TECHNICAL BULLETIN 015

FIAT 1.9 JTD-MOTOREN / INFORMATIE

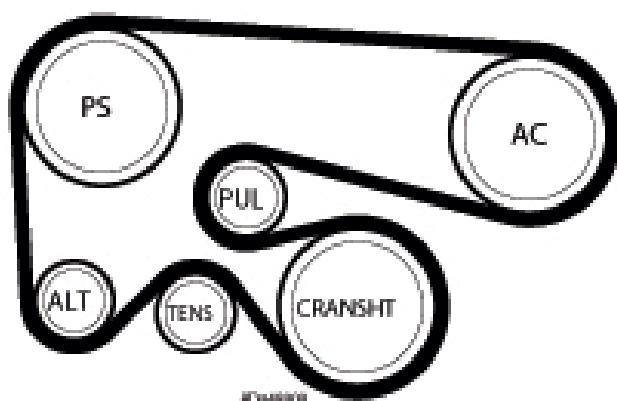
Op verschillende modellen van de Fiat-groep met de 1.9 JTD-motor en uitgerust met een airconditioningcompressor in de aandrijving zijn sinds de introductie verschillende aanpassingen gemaakt aan het hulpaandrijfsysteem.

De riemplengte, de spanrol en de schijven hebben allemaal kleine veranderingen ondergaan in een poging de prestaties van de aandrijving te verbeteren.

Hierdoor wordt door Fiat nog maar 1 riemplengte voorgeschreven voor deze aandrijving:

De Gates Micro-V®-vervangingsriem is **6PK1835XQ**.

Dit betekent dat de 6PK1840, die vroeger aanbevolen werd voor een aantal van deze applicaties, niet langer gemonteerd dient te worden op deze 1.9 JTD + AC-aandrijving. Raadpleeg onze online catalogus voor de correcte en actuele toepassingen.
